VĚC: VYSVĚTLENÍ ZADÁVACÍ DOKUMENTACE Č. 18

v rámci zadávacího řízení na zadání veřejné zakázky s názvem "**Rekonstrukce a stavební úpravy městského plaveckého bazénu v Liberci**", ev. č. VVZ: **Z2023-031827** (dále jen „VZ“), kterou zahájil zadavatel Statutární město Liberec, se sídlem nám. Dr. E. Beneše 1/1, 460 59 Liberec 1, IČO: 00262978, formou otevřeného řízení dle § 56 zákona č. 134/2016 Sb., o zadávání veřejných zakázek, ve znění pozdějších předpisů (dále jen „zákon“ nebo „ZZVZ“), oznamuje zadavatel účastníkům následující změnu zadávací dokumentace.

*okno fix ohýbané izolační trojsklo
v AL rámu v barvě RAL 9007
rám - systém prosklené fasády
v dodávce s prosklenou fasádou*

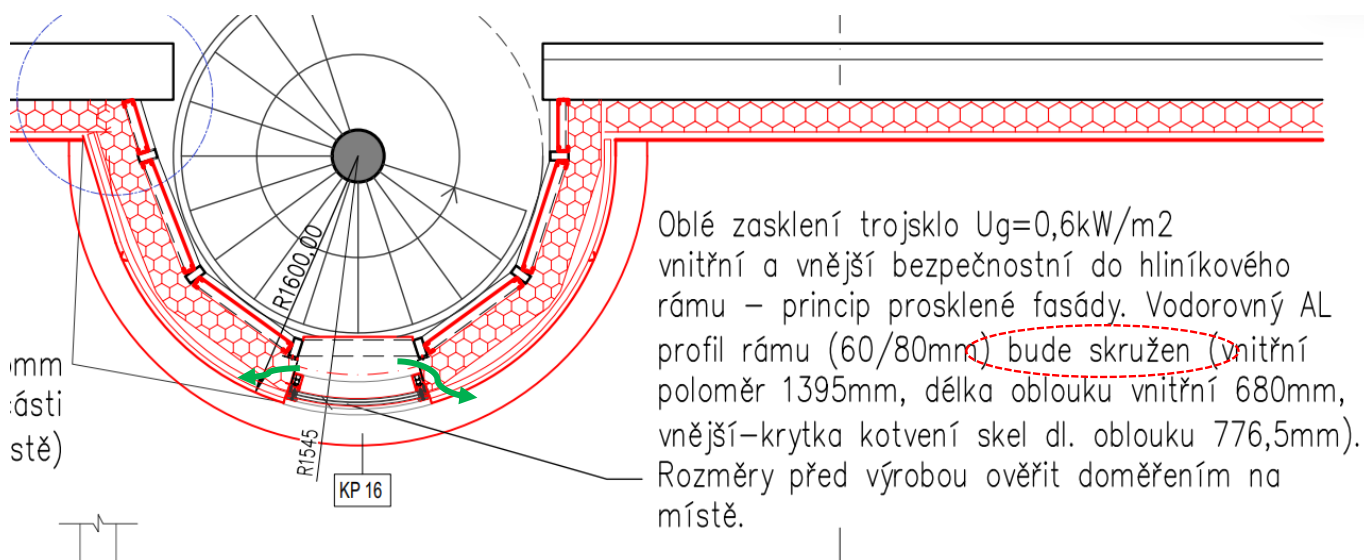
Žádáme o předložení vyhovujících výpočtů tepelně-vlhkostních bilancí odpovídající návrhové atmosféře vnitřního prostředí v bodě napojení skruženého profilu se zakřiveným sklem na KZS dle aktuálního návrhu v tobogánové věži.

S tím přímo souvisí i „skružení“ příčnicku a jeho geometrická přesnost.

Tento detail bude řešen ve výrobní dokumentaci dodavatele na základě možností konkrétního výrobce a jeho typových či atypických detailů.

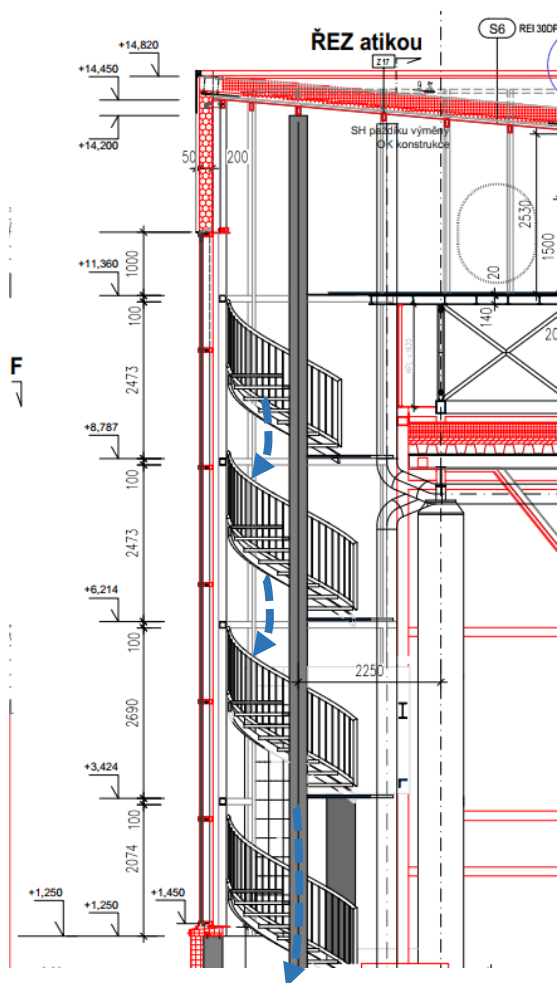
Žádáme o uvedení informace, jakým způsobem má být zamezeno stékání vody ze schodišťových stupňů a jak má být celkově točité schodiště odvodněno a chráněno proti vnesené vlhkosti a vodě.

Není zcela zřejmé, jak má být zamezeno stékání vody ze schodiště skrz stupně i po stranách. Okolní konstrukce budou významně namáhány, vnitřní část LOP trvale znečištěna.

Vzhledem ke konstrukci tobogánové věže a schodiště, které respektuje princip stávajícího řešení architektonicky hodnotného objektu, je navrhováno řešení odpovídající stávajícímu stavu. Se samostatným odvodněním celého schodiště se nepočítá, zásadní část vnášené vody do prostoru z návštěvníků odkape ve spodní neprosklené části. Podlaha věže je vyspádována k jejímu vstupu na ochoz bazénu. Stabilní prostředí v prostoru je zajištěnou samostatným systémem VZT – zařízení č.3.

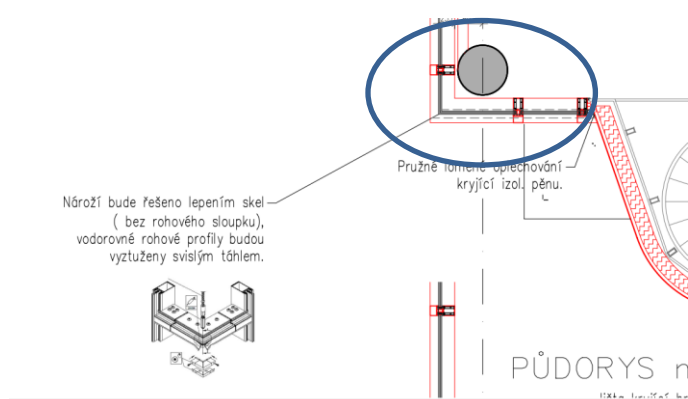
Žádáme o uvedení informace, jakým způsobem má být provedeno parotěsné uzavření v koutech LOP, před kterými se nachází ŽB monolitické konstrukce a nelze do prostoru předpokládat vměstnání pracovníka.

Nároží zasklení má být provedeno ze strukturálního zasklení. Takovýto návrh je pro účely bazénu nevhodný, v tomto konkrétním místě je i neproveditelný. Nejdřív bude monolit, poté rastr LOP. Po dodání zasklení nebude možné správně parotěsně uzavřít tento roh LOP a bude docházet k průniku par – riziko tvorby ledových krápníků a rampouchů.

Tento detail bude řešen ve výrobní dokumentaci dodavatele na základě možností konkrétního výrobce a jeho typových či atypických detailů.

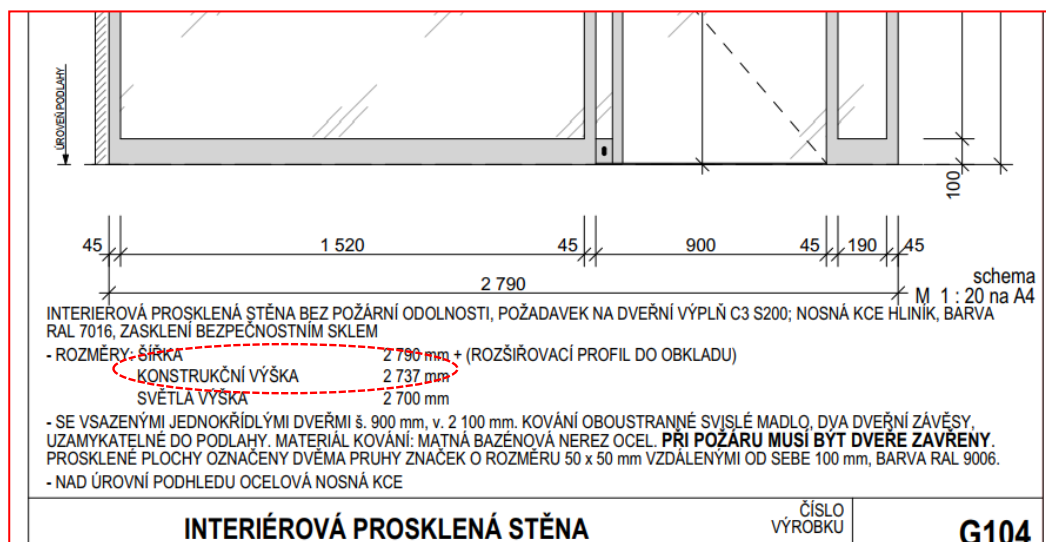
Pro účely CN žádáme o uvedení informace, co je konkrétně myšleno bezpečnostním sklem pro účely interiérových prosklených stěn a o zadání přesnější specifikace odpovídající výrobním normám.

Jedná se o bezpečnostní sklo vrstvené. Pod pojmem bezpečnostní sklo je myšleno splnění požadavků ČSN EN 12600 a ČSN 74 3305 pro veřejné budovy a školy, protože se jedná o prostory s možným využitím pro školní výuku plavání – zB2. Odolnosti exteriérových bezpečnostních skel podle ČSN EN 356 se upřesňuje na min. třídu P2A. V PD bylo uvažováno bezpečnostní sklo 66.2.

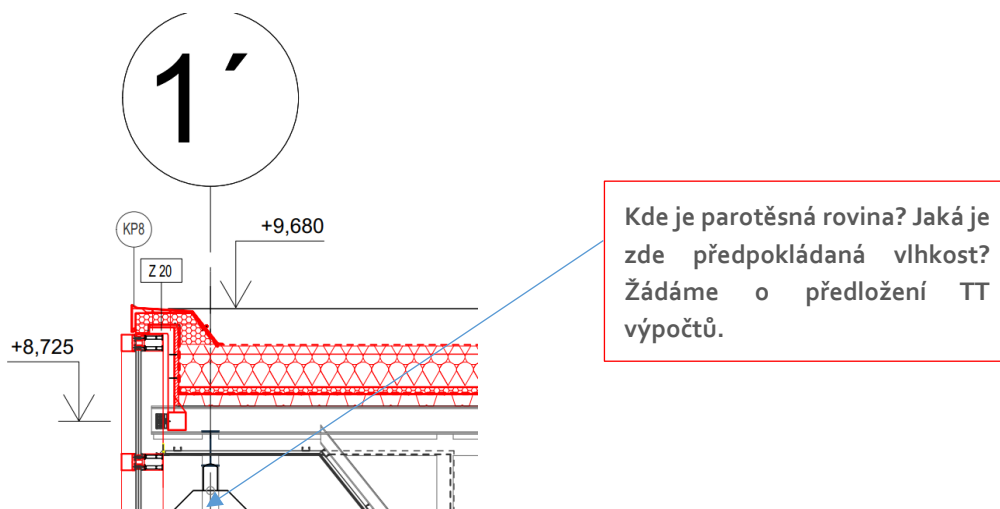
Žádáme o předložení 2D a 3D výpočtu tepelně-vlhkostních bilancí prokazující dostatečnost parotěsného uzavření v oblasti prostoru u styku fasády a střechy, kde lze předpokládat vlhkost a teplotu odlišnou od návrhových podmínek.

Parotěsná zábrana je navržena na trapézovém plechu a je vytažena až na horní líc atiky. Mezistřešní prostor je odvětráván a prosklená fasáda je ofukována systémem VZT. Tímto je docíleno stabilního prostředí i v dotazovaném místě, max. vlhkost 60%.

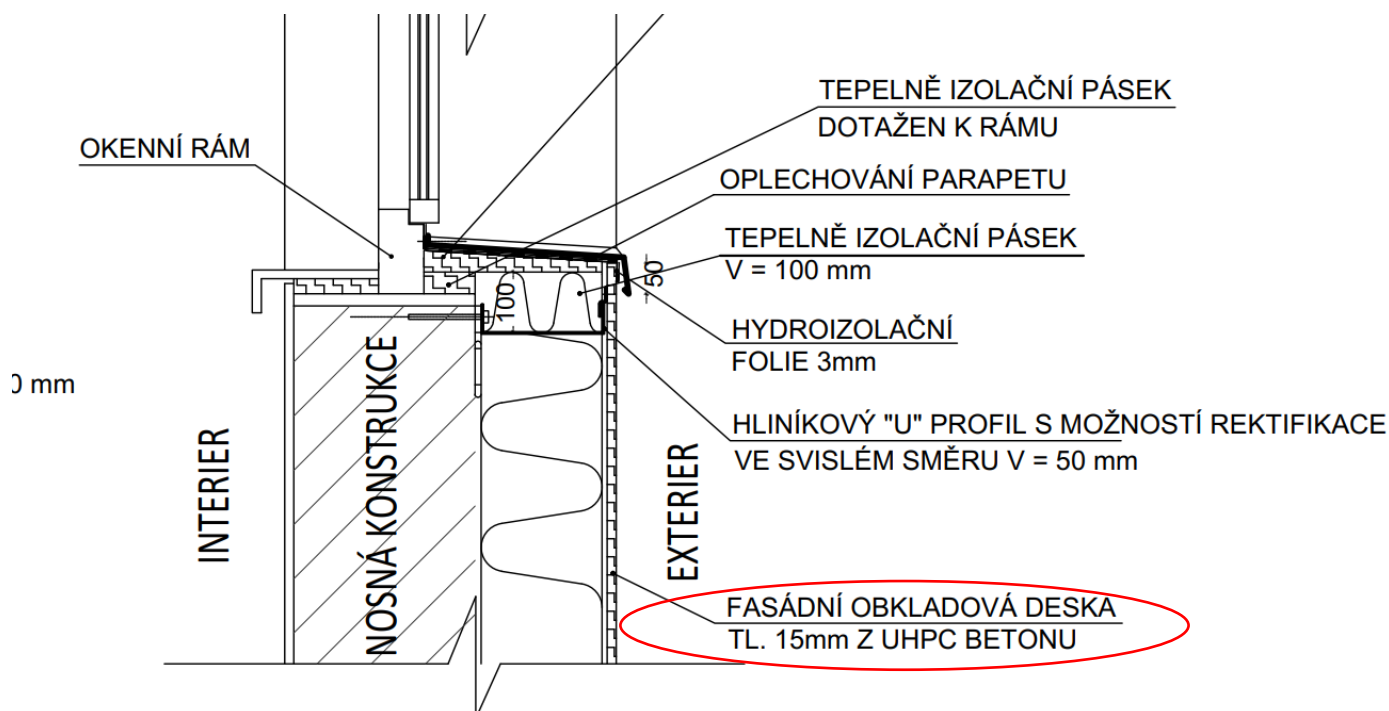
Žádáme o uvedení referenčního systémového výrobku fasádní obkladové desky z UHPC betonu vč. navrženého systému kotvení pro navržené účely.

Zadavatel má za to, že uvedený popis je dostatečný pro realizaci navrženého řešení. Uvedení referenčního výrobku není odůvodněno ve smyslu § 89 odst. 5 zákona.

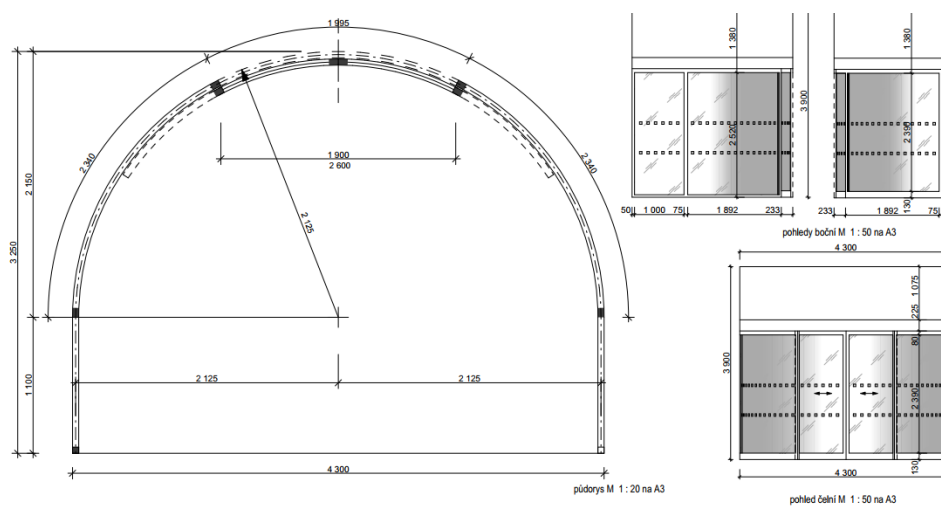
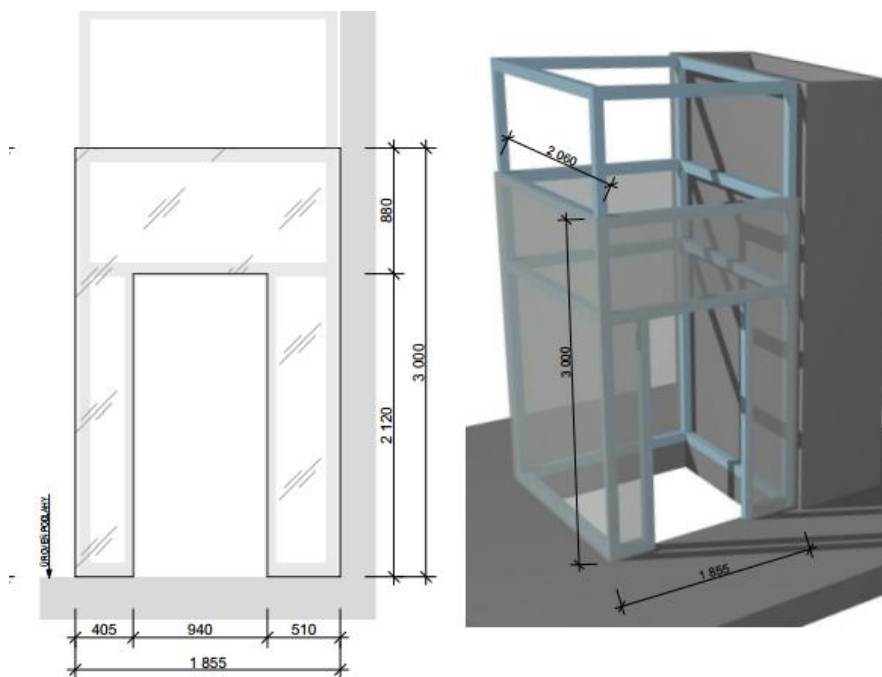
Žádáme o uvedení referenčního výrobku navržených obloukově samočinně posuvných dveří a o uvedení informace, jakým způsobem mají být provedena ochrana proti skřípnutí a vtažení prstů.

Zadavatel má za to, že uvedený popis je dostatečný pro realizaci navrženého řešení. Uvedení referenčního výrobku není odůvodněno ve smyslu § 89 odst. 5 zákona.

Vybraný výrobek musí splňovat bezpečnostní kritéria a musí mít případný bezpečnostní atest, že z něhož vyplývá, že výrobek vyhovuje požadavkům na ochranu proti skřípnutí a vtažení prstů.

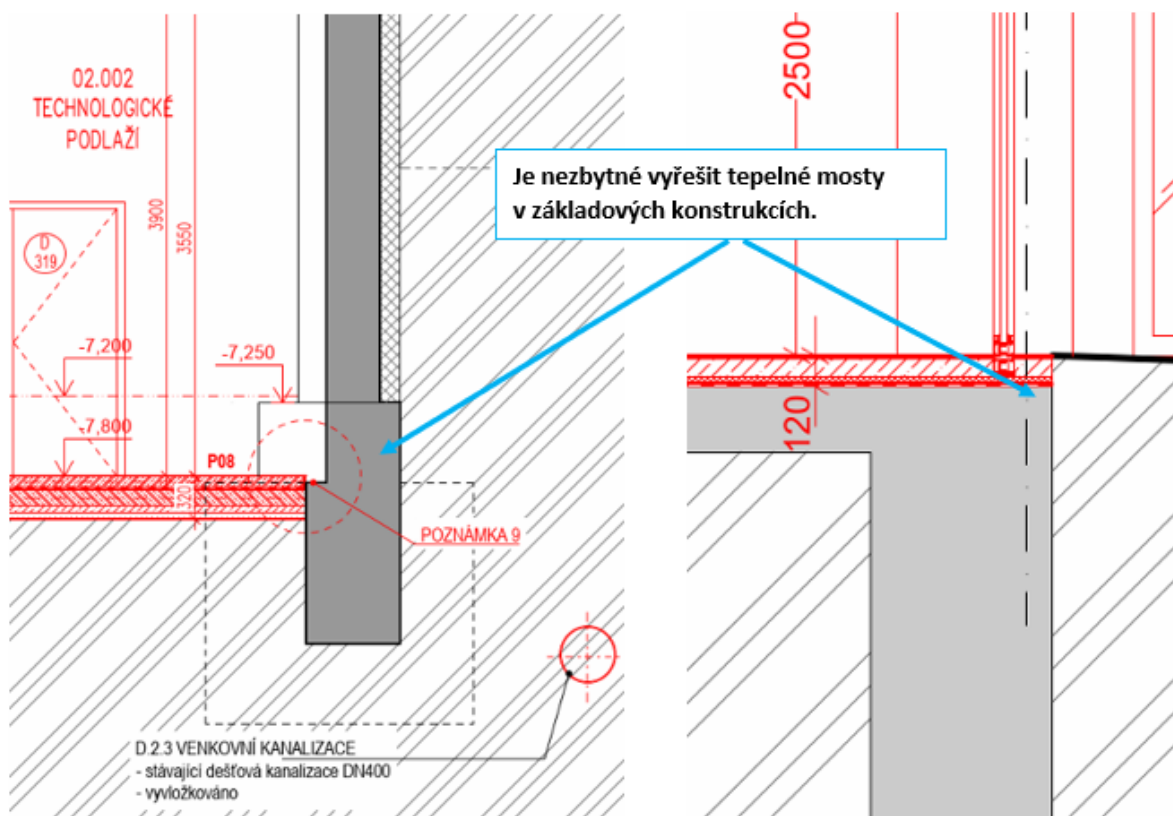
Žádáme o doplnění vyhovujících 2D tepelně technických výpočtů prokazující správnost návrhu v rizikových místech, popř. o úpravu návrhu s přidáním tepelné izolace.

V průběhu zpracování projektové dokumentace nebylo možné provést průzkum všech zakrytých konstrukcí. Uvedené detaily budou upřesněny po odkrytí konstrukcí na stavbě. Dodavatelé ocení tyto práce dle předložené projektové dokumentace.

Výpočet akustických parametrů				Knauf AMF s.r.o.	
Výpočet doby dozvuku podle Eyringa					
Místnost	Městský bazén Liberec				
Popis	Hlavní bazén				
Rozměry místnosti	32,375	x	61,55	x	11,3 m
Objem	22517 m ³

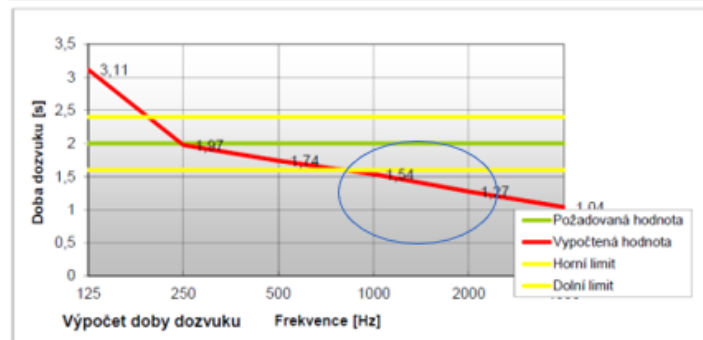
Dle výpočtu akustických parametrů hlavního bazénu je doba dozvuku na frekvencích 1000 a 2000 Hz pod dolní hranicí požadavků technických předpisů. Žádáme o předložení takového řešení, u něhož výpočet prokáže splnění požadovaných mezí dle technických norem. U aktuálního návrhu nelze garantovat splnění požadavků na dobu dozvuku vyplývajících z technických předpisů.

Příložený výpočet je pouze teoretický a nejsou v něm zohledněny všechny prvky a jejich vlastnosti v daném prostoru. Výpočet musí být proveden dle konkrétních vlastností konkrétních navržených materiálů, resp. musí být navrženy materiály takových vlastností, u kterých výpočet potvrdí splnění požadovaných norem.

Správnost navrženého řešení bude ověřena při fyzickém měření doby, případně dojde k úpravě tak, aby doba dozvuku vyhovovala technickým předpisům.
